BEBAUUNGSPLAN
und örtliche Bauvorschriften
„Grünbühl West“

Nr. 100/02

Abwägung zum Satzungsbeschluss

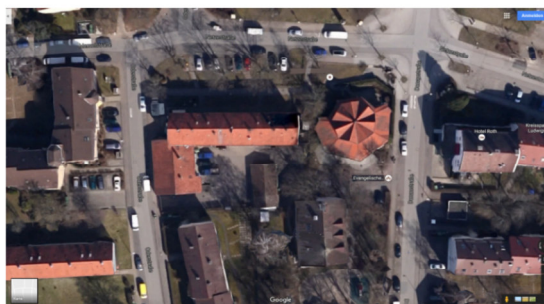
Bei der Neuordnung der Bebauung sollte eine unten dargestellte mögliche Trassenführung einer Stadtbahn zur Erschließung des gesamten Stadtteils Grünbühl freigehalten werden. Insbesondere die mögliche Anbindung auch der benachbarten Bereiche Pattonville, Karlshöhe sowie „Campus Wüstenrot“ (auf Markung Kornwestheim) unterstreicht die Bedeutung dieses Ansatzes.

Es wird daher angeregt, im Bebauungsplanverfahren eine geeignete Trasse so lange freizuhalten, bis Stadtverwaltung und Gemeinderat der Stadt Ludwigsburg zusammen mit dem Landkreis Ludwigsburg Einigkeit über das weitere Vorgehen zur Realisierung, z.B. durch ein TramTrain-System erzielt haben. Falls Stadt und Kreis Ludwigsburg die Grundsatzentscheidung zum Thema Stadtbahn Ludwigsburg zugunsten einer Hochflurbahn oder eines anderen Bus-Rapid- bzw. Ein-System-Fahrzeug-Konzepts treffen, kann diese freizuhaltende Trasse dann – und erst dann - aufgegeben werden, da für diesen Fall die technische Realisierbarkeit dieser Idee ausgeschlossen werden kann.

Eine Stadtbahntrasse (auch als Vorlauf mit einem BRT-System) mit Haltestellen ist nördlich des Baugebiets an der Aldinger Straße vorgesehen. Das Gebiet „Grünbühl West“ ist somit optimal angebunden.

Vorschläge zum Grünbühler Quartierplatz westlich der Ev.-Kirche

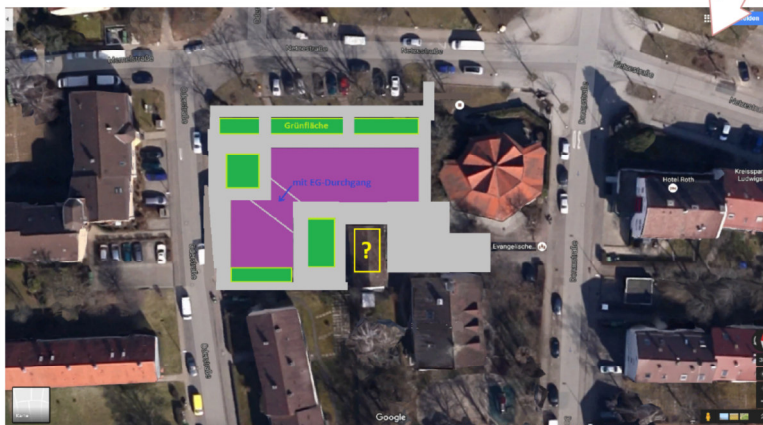
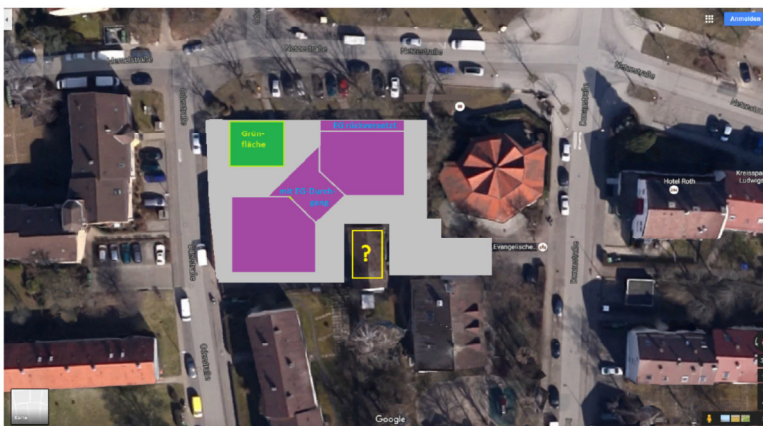
Zur Abwägung ein Blatt mit zwei Vorschlagsvarianten zur Gestaltung des Grünbühler Quartierplatzes westlich der ev.-Kirche:

DG jeweils nach hinten
abgestuft bzw.
rückversetzt,
ggf. mit Dachterrasse.
Abwechslungsreiche
Mischung aus brüstungs-
basierenden und
bodentiefen Fenstern.

Die Platzgestaltung ist nicht Teil des Bebauungsplanverfahrens und wird zu einem späteren Zeitpunkt detailliert geplant. Für das Gebäude im „Bereich F“ liegt dem Bebauungsplan bereits ein Planungskonzept aus dem überarbeiteten Rahmenplan zugrunde.
